島根原子力発電所2号炉 審査資料	
資料番号	PLM-02-3 改02
提出年月日	平成30年12月10日

島根原子力発電所2号炉 審査会合における指摘事項の回答 (2相ステンレス鋼の熱時効)

島根原子力発電所2号炉 審査会合における指摘事項の回答一覧表

図1 初期欠陥の形状

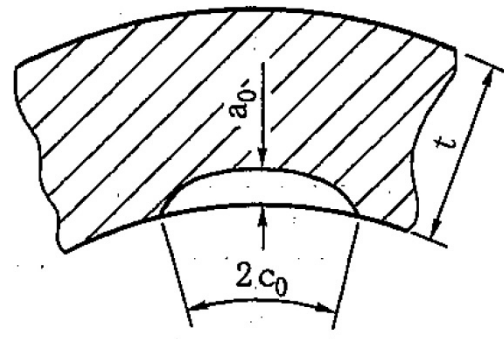
No.	指摘事項	回答
14-2 2相ステンレス 鋼の熱時効 (平成30年9月26日 第14回審査会合)	仮想欠陥を想定した破壊評価について、き裂等の評価条件を含めて説明すること。	P2～P11 (評価方法のみ)

初期欠陥は，「社団法人 日本電気協会 原子力発電所配管破損防護設計技術指針(JEAG4613-1998)」および原子炉安全基準専門部会報告書の『配管の破断に伴う「内部発生飛来物に対する設計上の考慮」について』を参考に設定する。

t: 板厚

$a_0=0.2t$

$2c_0=1.0t$
